Änderung Relay1 Relay2 Relais

⚠ Achtung: Änderung von
der alten auf die neue
Version des SmartDog!

Klemmenänderung (Alt → Neu)

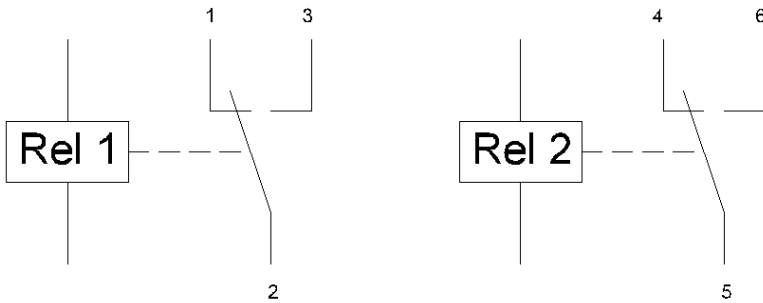
Beim Austausch eines **SmartDog** (inkl. Aufspielen der vorhandenen Konfiguration)
muss die **Relais-Verdrahtung angepasst** werden.

Alte Version	Neue Version
Klemme 1	Klemme 3
Klemme 3	Klemme 1
Klemme 4	Klemme 6
Klemme 6	Klemme 4

Wenn zuvor die **Schließer-Funktion** über **Klemme 3** genutzt wurde, muss diese nach dem Tausch auf die neue Platine nun über **Klemme 1** angeschlossen werden.

SmartDog Rev. PI3.0 (Alt)

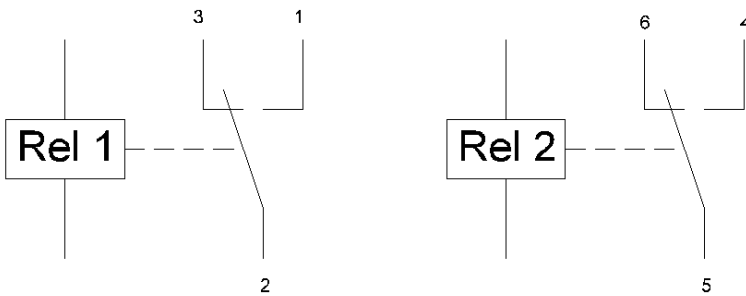
☐ Bitte beachten Sie zusätzlich die Darstellung im beigefügten Bild!

Relay1		Relay2			
NC	COM	NO	NC	COM	NO
1	2	3	4	5	6

SmartDog Rev. PI4.0 (Neu)

Relay1		Relay2			
NO	COM	NC	NO	COM	NC
1	2	3	4	5	6
